## Asesu dyluniadau gorsafoedd niwclear newydd

Asesiad dyluniad generig o  
Adweithydd Dŵr Berw Uwch y DU  
Hitachi-GE Nuclear Energy Limited

Ymatebion i'r ymgynghoriad ar y GDA  
ar gyfer ABWR y DU

Diagram Hitachi GE o adweithydd arfaethedig ABWR y DU sy'n dangos y Pyllai Oeri Tanwydd wedi'i Ddefnyddio wedi'u lleoli uwchben ac i'r naill ochr o'r adweithydd, ar loriau uchaf adeilad yr adweithydd.

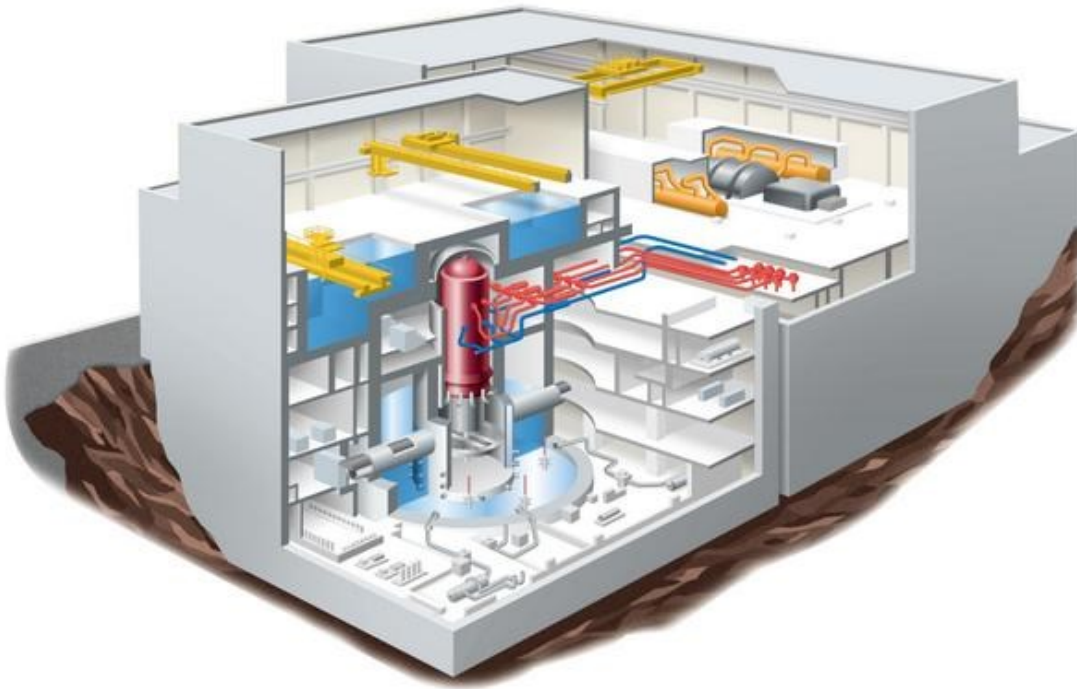
1:7 Noda'r NFLA y bwriedir i leoliad dyluniad y SFCP yn ABWR y DU ar hyn o bryd fod yn efelychiad o SFCP BWR o fath Fukushima
